まとめ資料比較表 [付録1 事故シーケンスグループ及び重要事故シーケンス等の選定について]

柏崎刈羽原子力発電所 6 / 7 号炉 (2017.12.20 版)	東海第二発電所 (2018.9.12 版)	島根原子力発電所 2号炉	備考

第1-5図 津波レベル1PRA階層イベントツリー

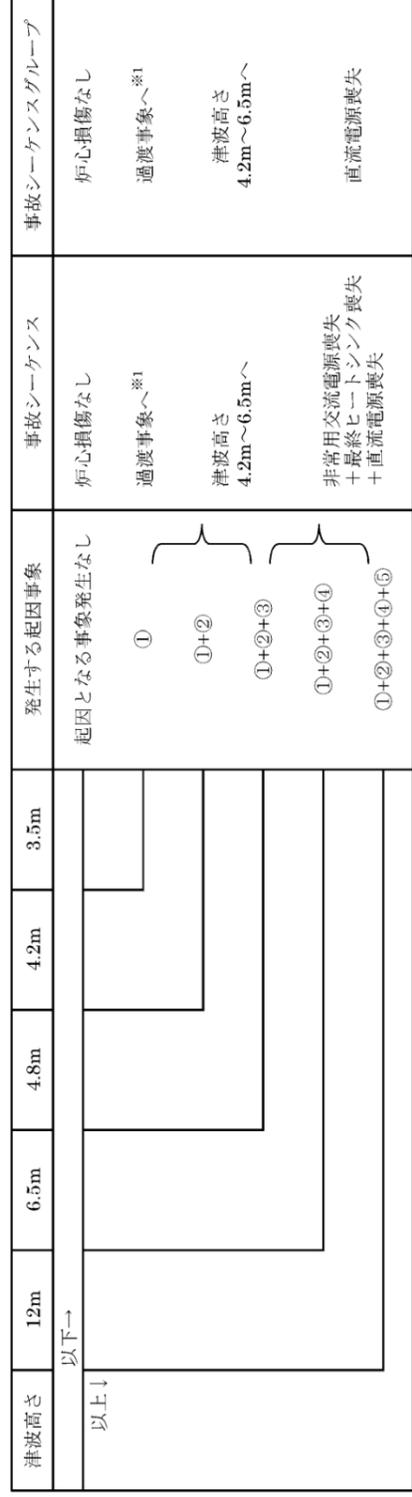
- ・解析結果の相違
- 【柏崎6/7, 東海第二】
- 敷地内浸水状況、浸水対策への期待有無等により、津波PRAの事故シーケンスの分類が異なる。島根2号炉では、防波壁等の津波防護施設及び浸水防止設備に期待した評価としており、E L 20m 超過津波襲来時の「直接炉心損傷に至る事象」のみが抽出された

第2-1図 格納容器破損モード抽出及び評価事故シークエンス選定の全体プロセス

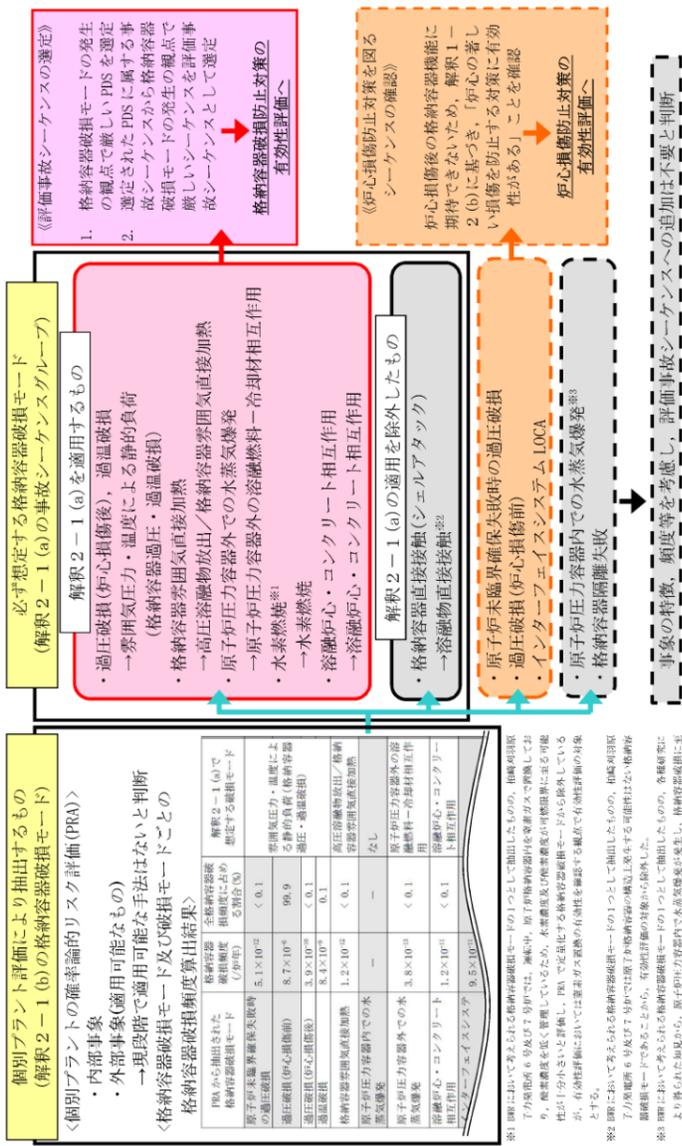
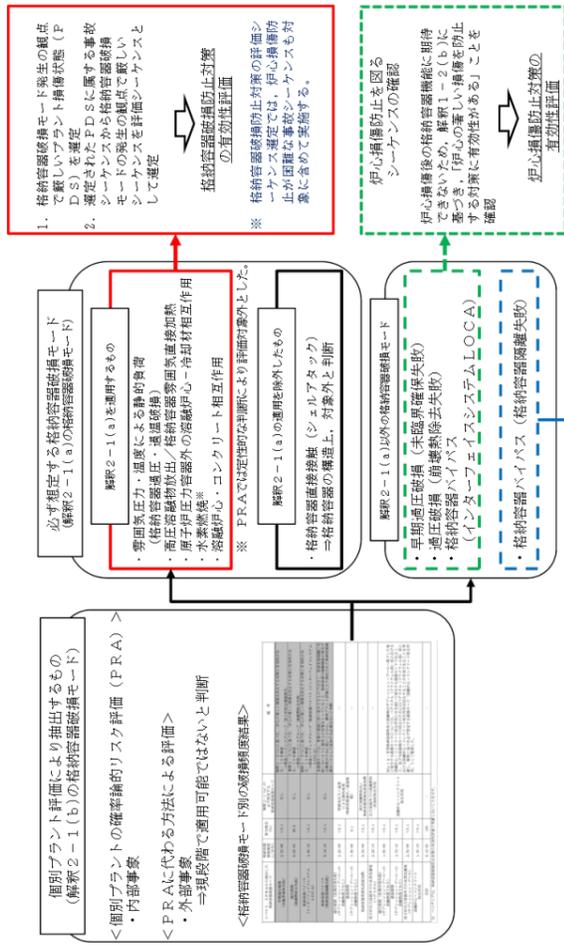
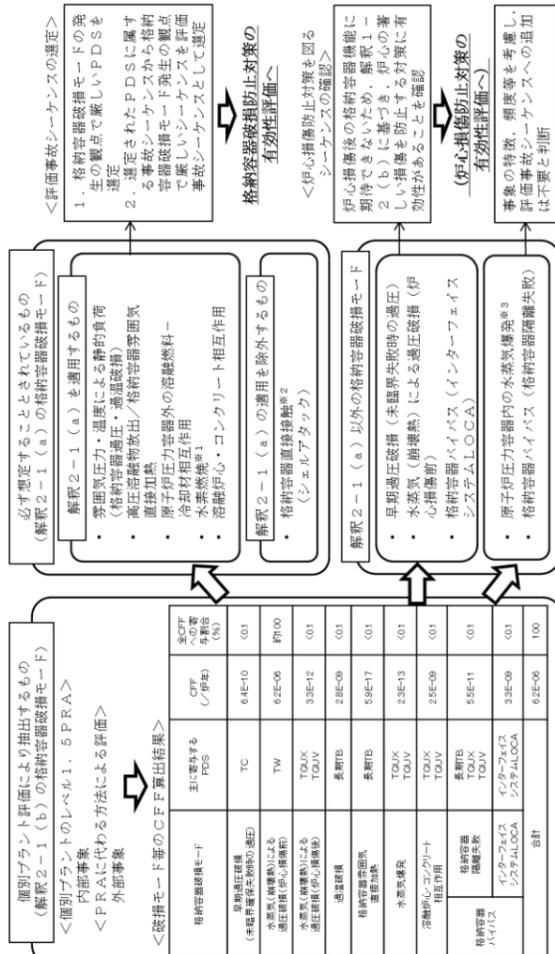
・記載表現の相違
【柏崎6/7, 東海第二】
 記載体裁の相違はあるが、考慮している格納容器破損モード抽出及び評価事故シークエンス選定の全体プロセスは同等であり選定結果に影響を与えるものではない

第2-2図 シビアアクシデントで想定される事象進展と格納容器破損モード

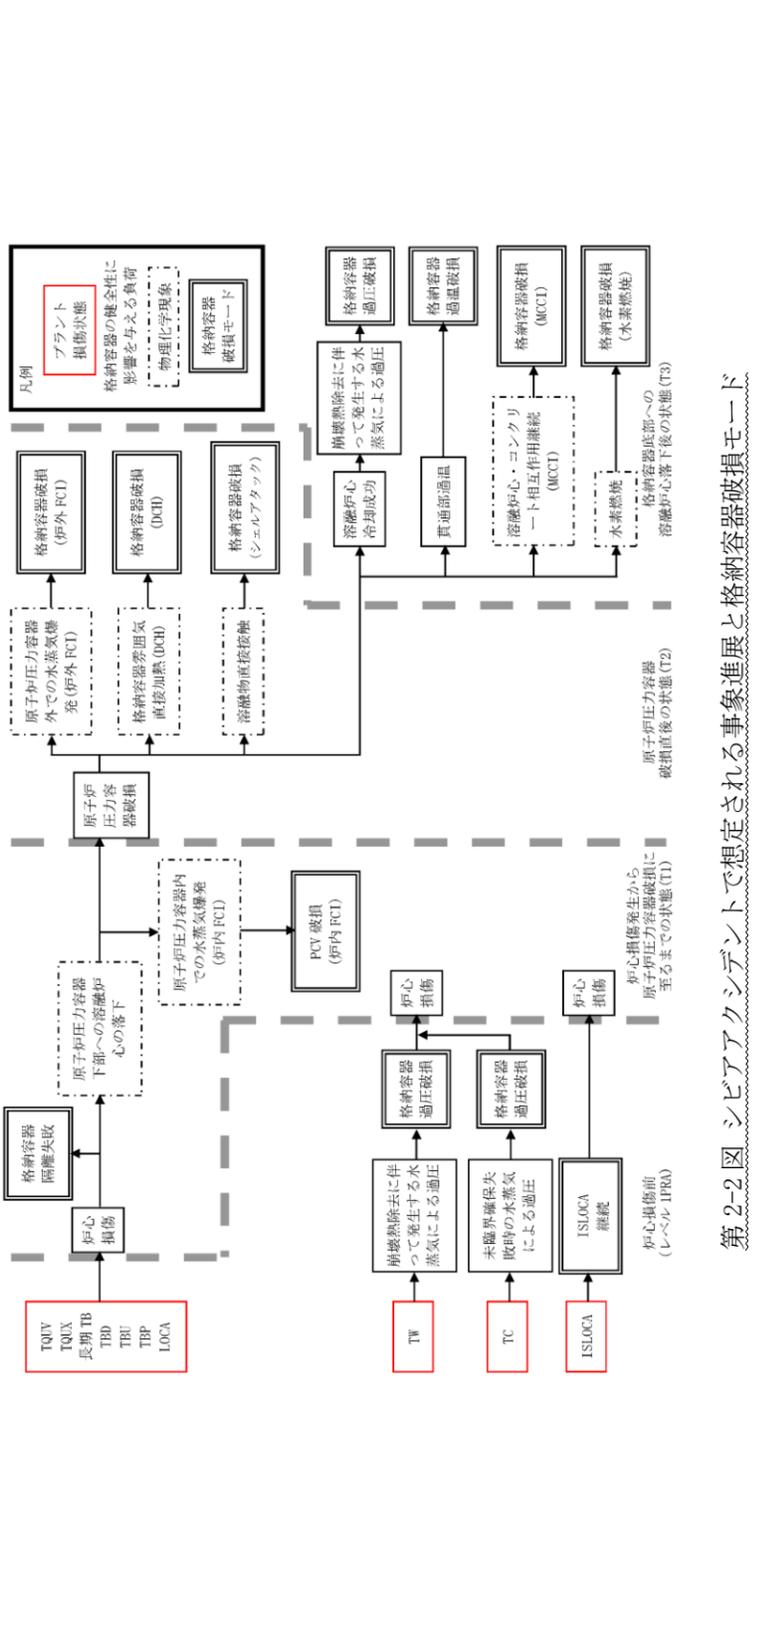
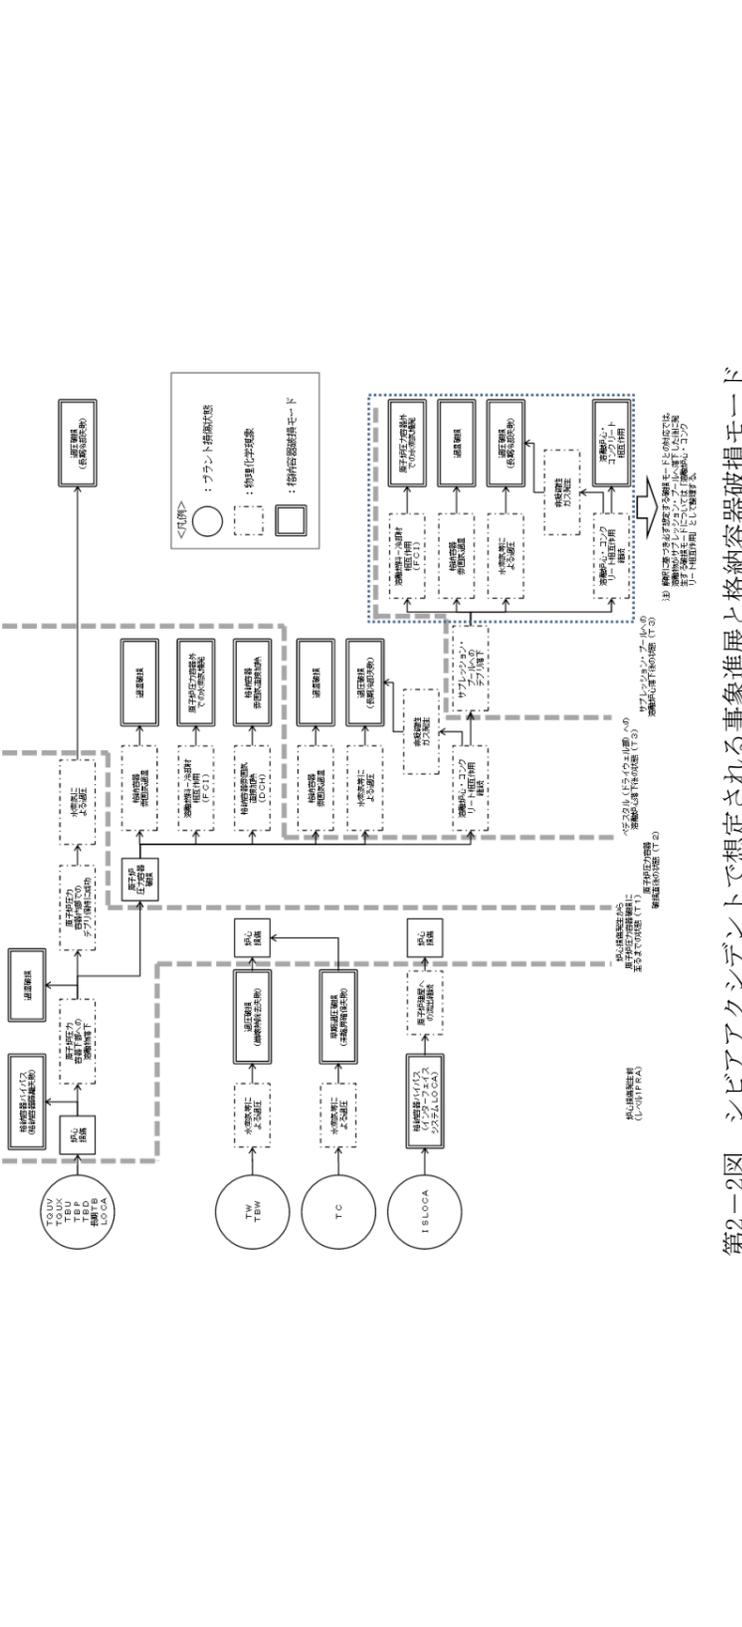
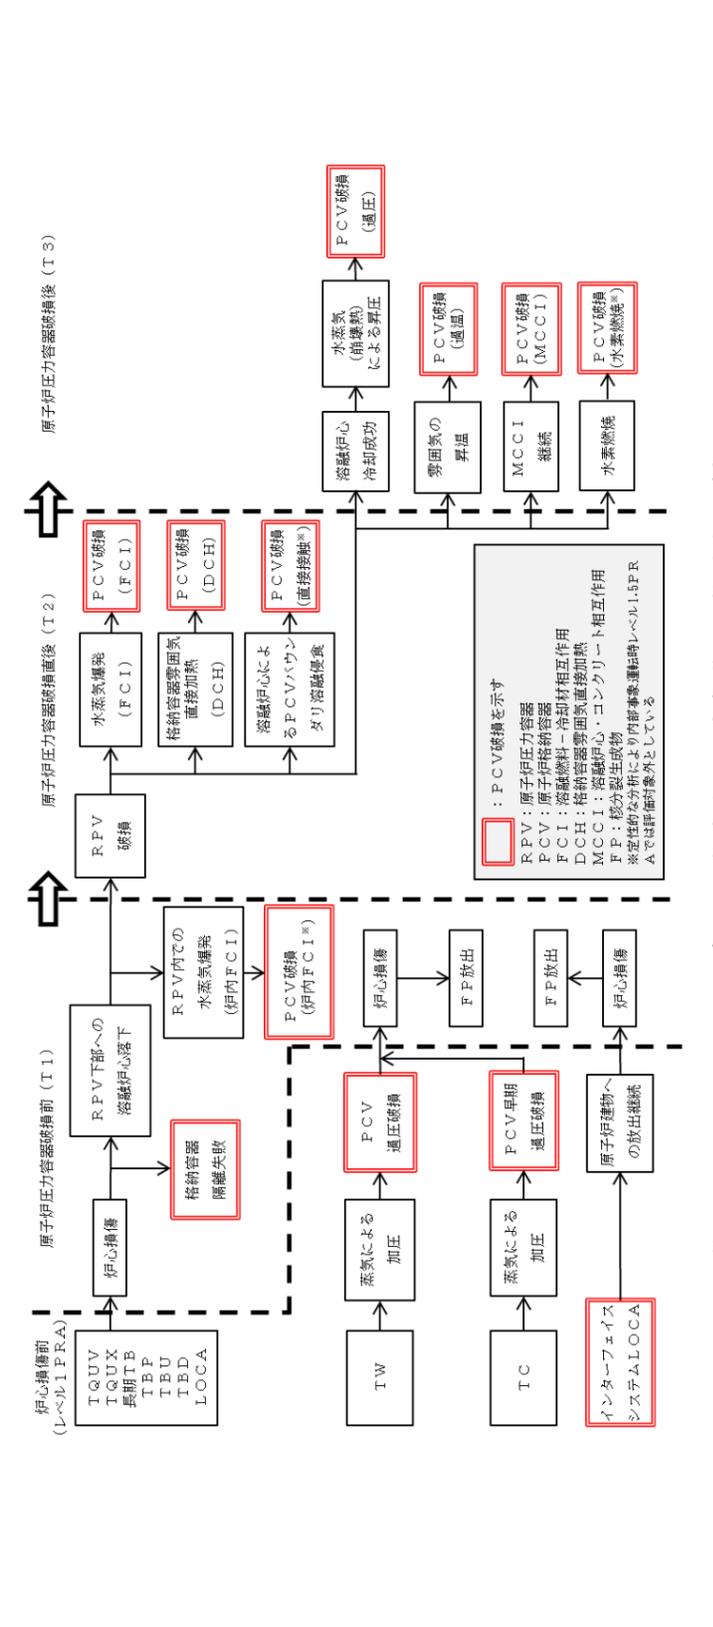
- 記載表現の相違
【柏崎6/7, 東海第二】
記載体裁の相違はあるが、考慮している事象進展と格納容器破損モードは同等であり格納容器破損モードの抽出に影響を与えるものでない
- 格納容器型式の相違
【東海第二】
東海第二は Mark II 型格納容器であるため、 suppression-pool への溶融物落下に関する破損モードの想定について記載

第2-3図 内部事象運転時レベル1.5PRA 格納容器イベントツリー (1/2) ※

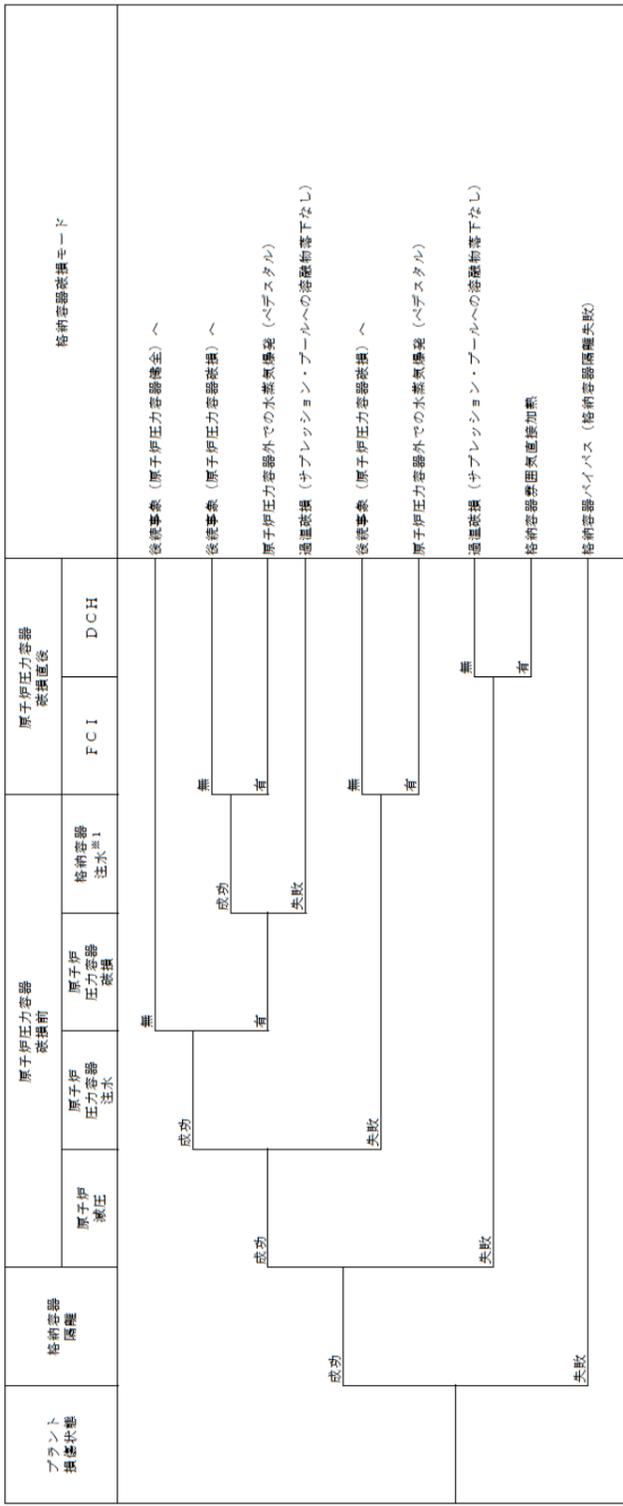
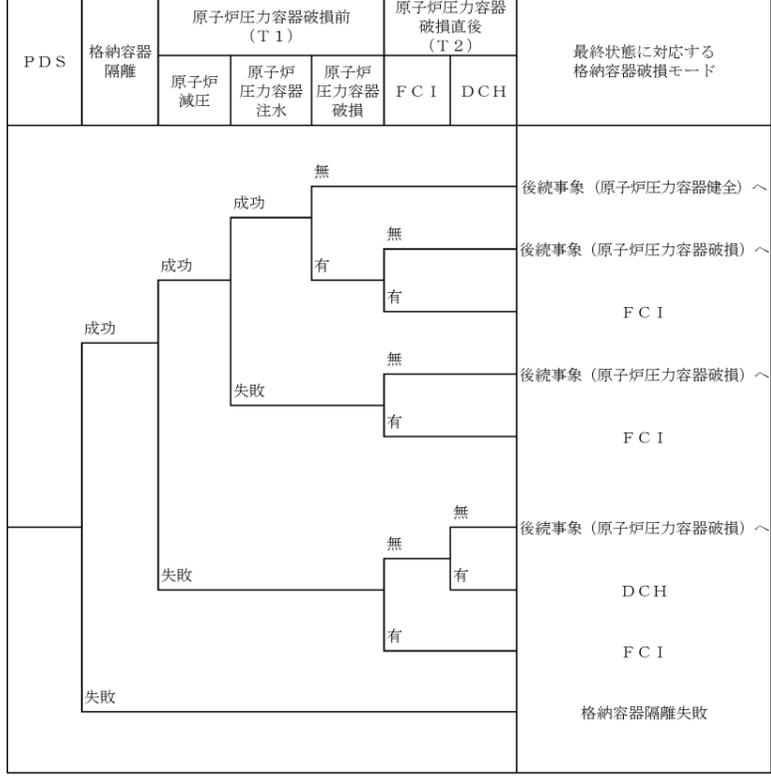
・記載表現の相違
【柏崎6/7】
 記載表現に差異はあるが内容は同等
 ・格納容器型式の相違
【東海第二】
 東海第二はLOCAシーケンスにて、格納容器注水に失敗した場合、原子炉压力容器破損前に格納容器が過温破損に至るとし、格納容器注水失敗へのヘディングを設定している

第2-3図 内部事象運転時レベル1.5PRA格納容器イベントツリー(2/3)

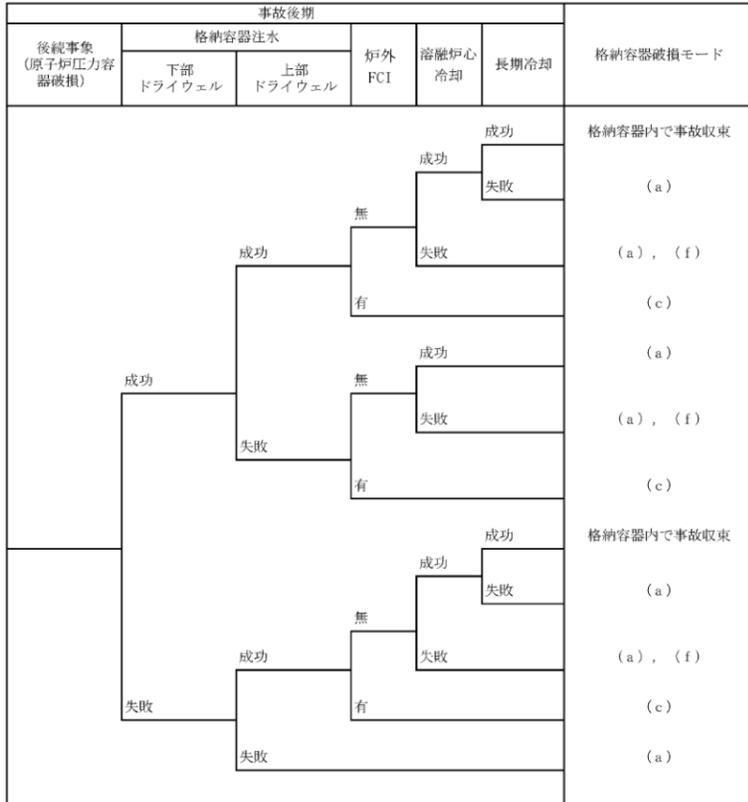
・記載表現の相違
【東海第二】
島根 2号炉と柏崎 6/7は, 原子炉压力容器健全の場合のイベントツリーにおいて, 長期冷却のヘディングを記載して明示している

第2-3図 内部事象運転時レベル1.5PRA格納容器イベントツリー (3/3)

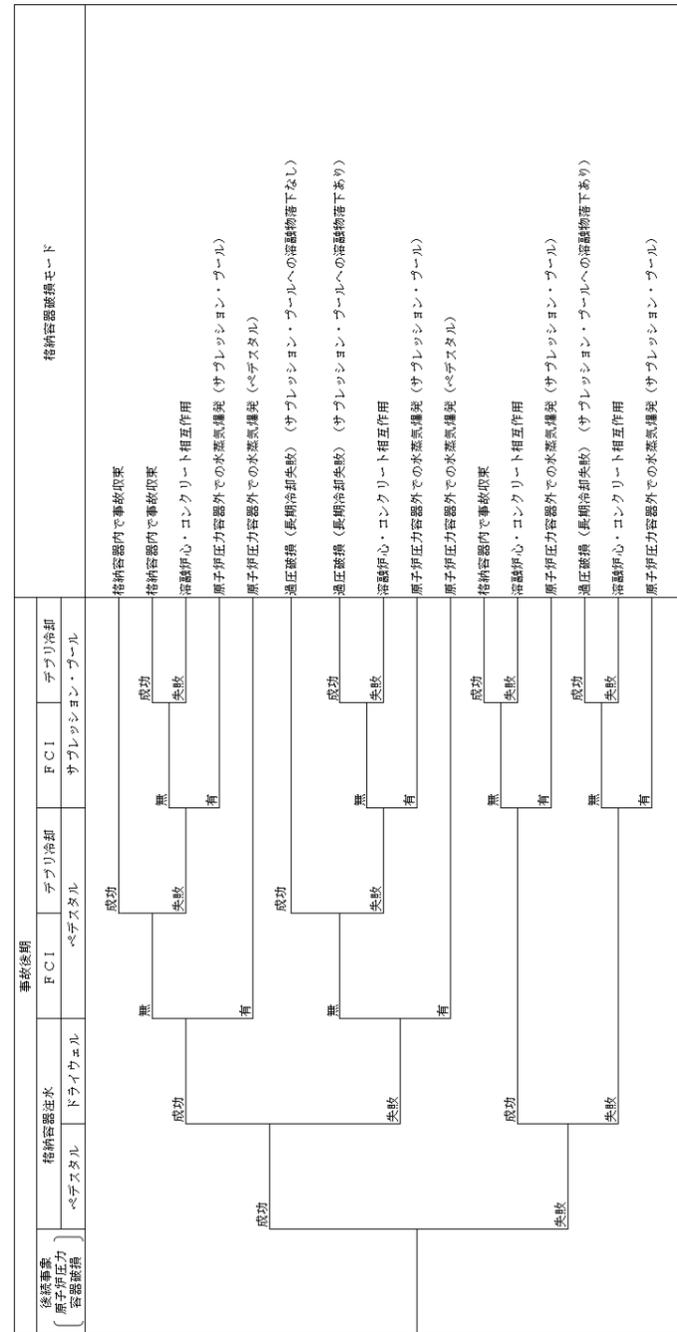
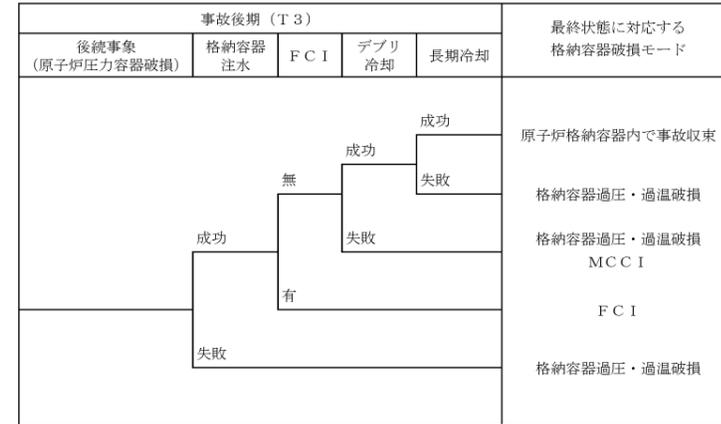
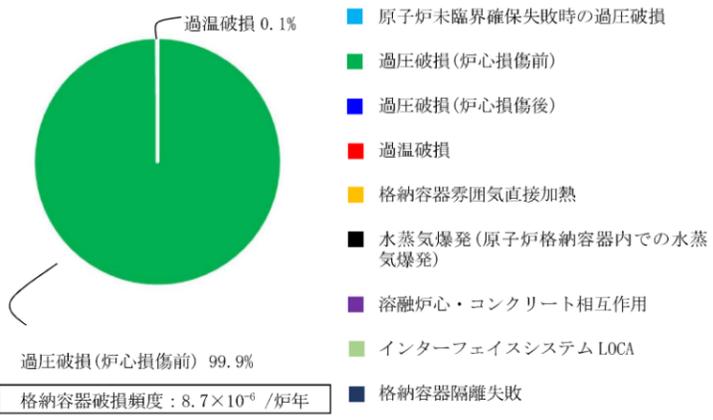
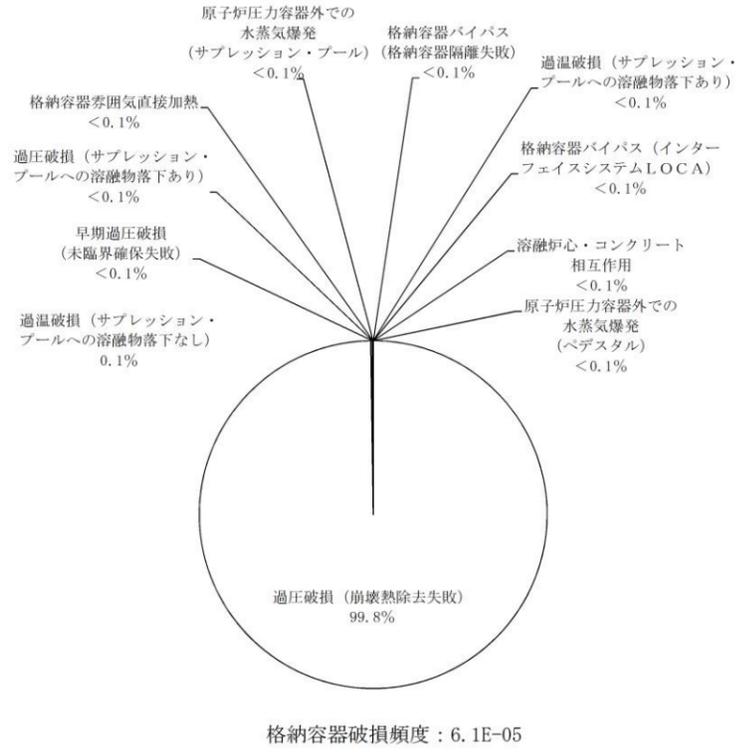
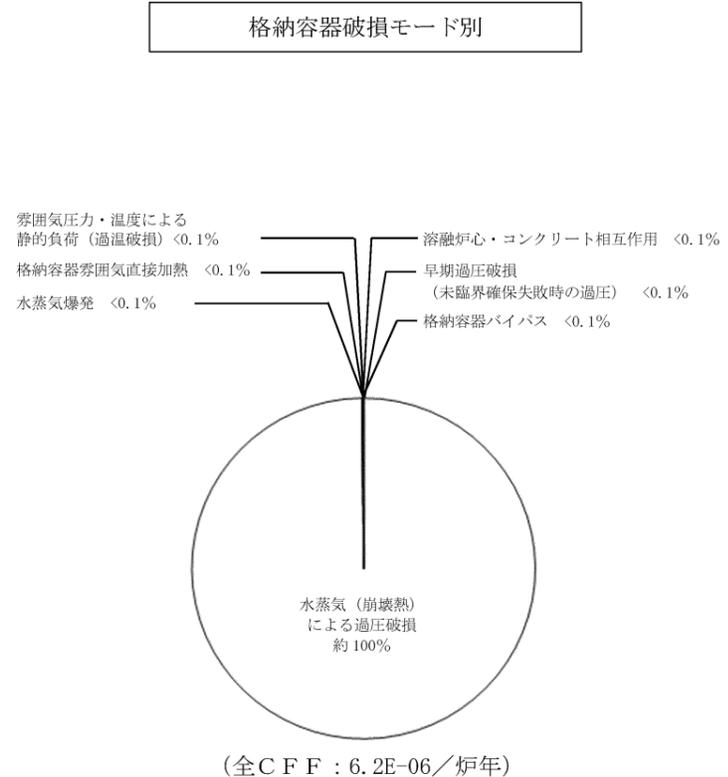
・解析結果の相違
【柏崎 6/7】
 レベル 1.5 PRA のイベントツリーの相違 (格納容器型式の相違による格納容器注水の相違。RCCV型格納容器である柏崎刈羽は下部ドライウエル, 上部ドライウエルと記載)
【東海第二】
 Mark-II型格納容器である東海第二はサブプレッション・プールにおける格納容器破損モードを記載
